**Европейская экономическая комиссия****Комитет по внутреннему транспорту****Всемирный форум для согласования правил  
в области транспортных средств****170-я сессия**

**Соглашение 1958 года:****Рассмотрение проектов поправок к существующим  
правилам, представленных GRSP****Предложение по дополнению 12 к поправкам серии 04  
к Правилам № 44 (детские удерживающие системы)****Представлено Рабочей группой по пассивной безопасности\***

## Дополнение 12 к поправкам серии 04 к Правилам № 44 (детские удерживающие системы)

Приложение 6, пункт 3.1.5, таблицу 1 изменить следующим образом:

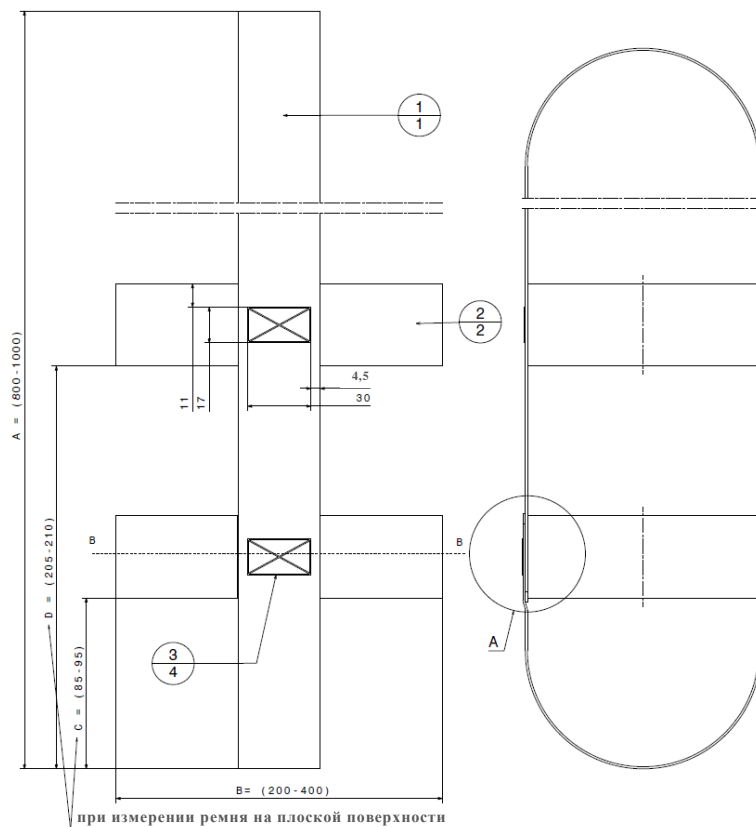
Плотность по ISO 485 (кг/м <sup>3</sup> )	40 -0/+5
Несущая способность по ISO 2439B (Н)	
p – 25%	125
p – 40%	155
Коэффициент несущей способности по ISO 3386 (кПа)	4
Удлинение при разрыве по ISO 1798 (%)	180
Механическая прочность по ISO 1798 (кПа)	100
Остаточная деформация при сжатии по ISO 1856 (%)	3

Рис. 1

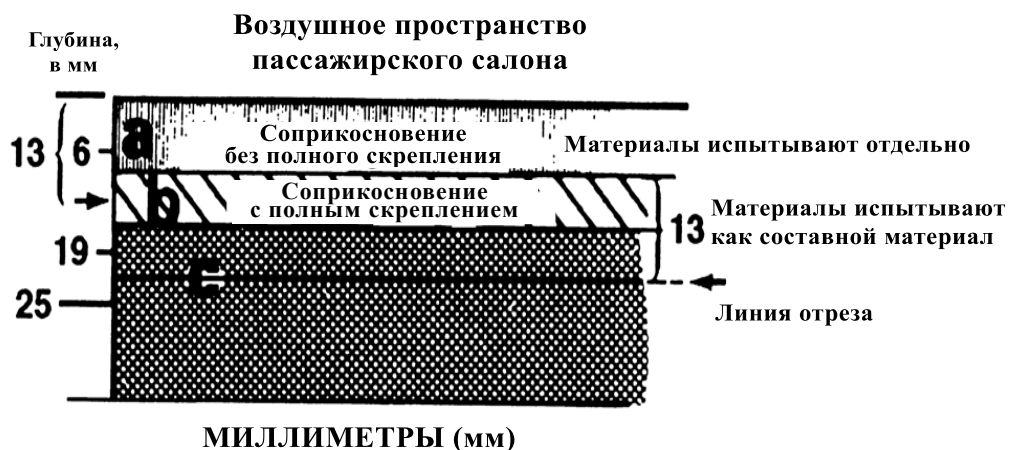
- 2.1 Считается, что требованиям пункта 6.1.6 отвечает любая часть однородного или составного материала, расположенная в пределах 13 мм воздушного пространства пассажирского салона.
- 2.1.1 Требования пункта 6.1.6 считают выполненными в том случае, если любой материал, который не прикреплен к другому(им) материалу(ам) в каждой точке соприкосновения, подвергается испытаниям отдельно.
- 2.1.2 Требования пункта 6.1.6 считают выполненными в том случае, если любой материал, который прикреплен к другим материалам в каждой точке соприкосновения, подвергается испытаниям вместе с этим(и) другим(и) материалом(ами) как составной материал.

Материал А не прикреплен к материалу В в месте их соприкосновения и испытывается отдельно.

Часть материала В расположена в пределах 13 мм воздушного пространства пассажирского салона, при том что материалы В и С скреплены в каждой точке соприкосновения; следовательно, материалы В и С подвергают испытаниям как составной материал.

Разрез делается в материале С таким образом, чтобы получить образец толщиной 13 мм, как это показано на рис. 1.

Рис. 2  
Все размеры даны в миллиметрах (мм)

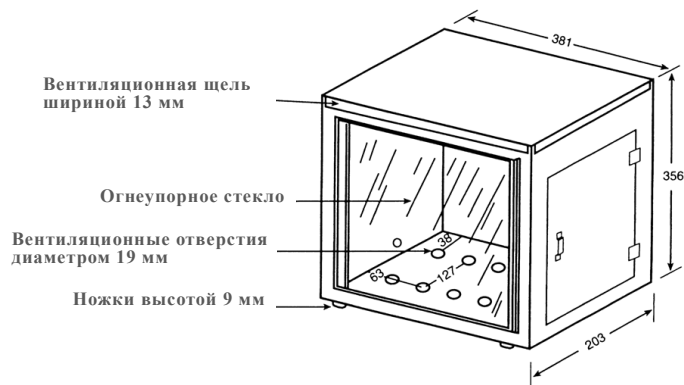
3. Процедура испытания
- 3.1 Испытание проводят в металлической камере в целях защиты испытательных образцов от сквозняка. Внутренние размеры камеры составляют 381 мм в длину, 203 мм в ширину и 356 мм в высоту. В камере предусмотрено застекленное окошко для наблюдения, расположенное в передней стенке; отверстие, которое может закрываться, для установки в нее держателя с образцом; а также отверстие для подсоединения патрубка газовой горелки. Для целей вентиляции в камере предусмотрены щель шириной 13 мм в верхней части, десять отверстий в основании диаметром 19 мм каждое, а также ножки, чтобы приподнять дно камеры на 10 мм, как это показано на рис. 2.
